**Addenda à la deuxième série de  
questions et commentaires  
pour le projet de construction d'un tramway  
sur le territoire de la ville de Québec**

**Dossier MELCC : 3211-08-015**

**23 juin 2020**

Figure 186-1 : Ratio V/C - Situation actuelle – HPPM

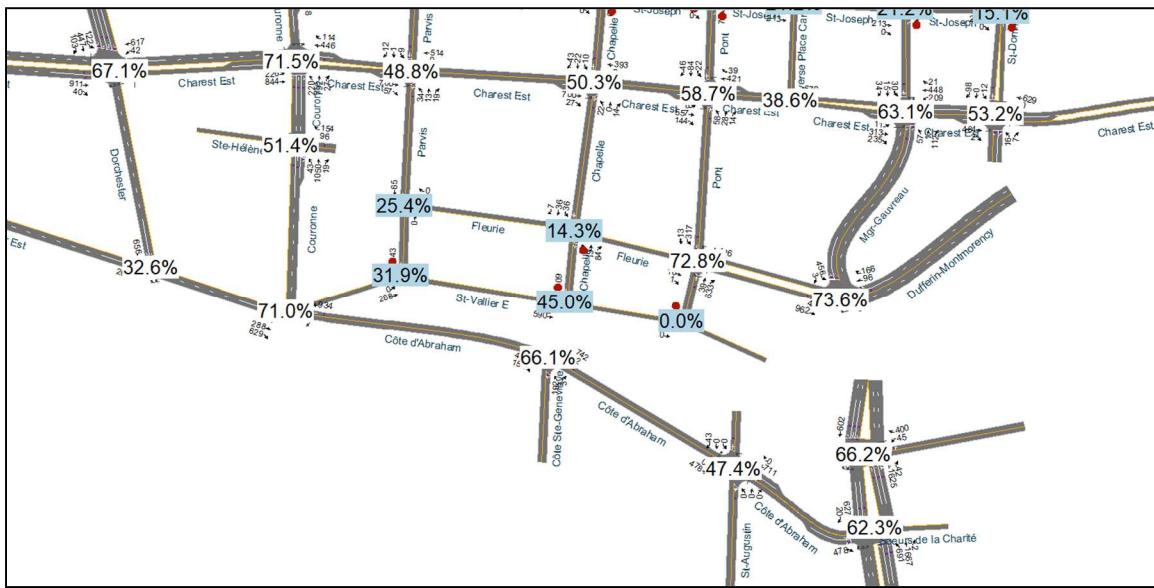
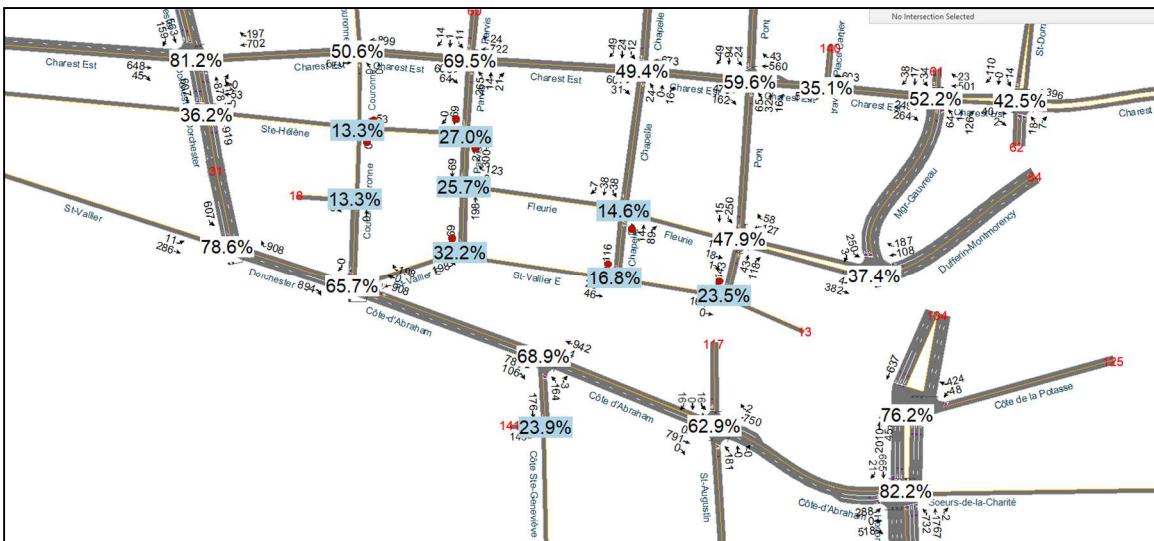
- QC-2-16** En ce qui concerne **QC-186 d)**, l'information mentionnée est contradictoire par rapport à ce qui est mentionné à la réponse suivante. Dans un cas, il est mentionné que la circulation se fera sur une seule voie en direction nord sur la Côte d'Abraham (comme actuellement), alors qu'en réponse à la question suivante (**e**) on mentionne qu'il y aura 2 voies en direction nord à cet endroit. Veuillez-vous engager à fournir une réponse à cet égard avant le début du mandat d'audience publique.

Il y a eu une erreur de rédaction dans la direction spécifiée à la réponse (e). L'ajout de voie se fait en direction sud (vers la Haute-Ville) ce qui permet effectivement d'absorber les volumes supplémentaires qui se destinent vers l'autoroute Dufferin. Les figures présentées à l'appui de cette réponse montrent l'ajout de voie vers la Haute-Ville en direction sud.

La réponse à la question 186 (e) devra se lire ainsi :

Le nombre de véhicules, en provenance de l'ouest pour emprunter la rue Saint-Vallier et accéder à l'autoroute Dufferin-Montmorency, est environ 100 véh./h à l'heure de pointe du matin et de 288 véhicules à l'heure de pointe de l'après-midi. L'impact de ce détournement est minime en période de pointe du matin à cause :

- Des faibles débits détournés par rapport aux débits enregistrés sur la Côte-d'Abraham et qui avoisinent 1 300 véh/h à l'heure de pointe du matin et 1 000 véh/h à l'heure de pointe de l'après-midi;
- De l'ajout d'une voie en direction sud (vers la Haute-Ville) sur la Côte-d'Abraham. Actuellement, la circulation en direction de la Haute-Ville se fait sur une seule voie véhiculaire. Après la mise en place du tramway, la voie réservée en direction sud (vers la Haute-Ville) sera disponible pour la circulation automobile ce qui permet d'absorber l'ajout des débits provenant de la rue Saint-Vallier.

Les figures suivantes montrent les taux de saturation à l'heure de pointe de l'après-midi pour la situation actuelle et future.
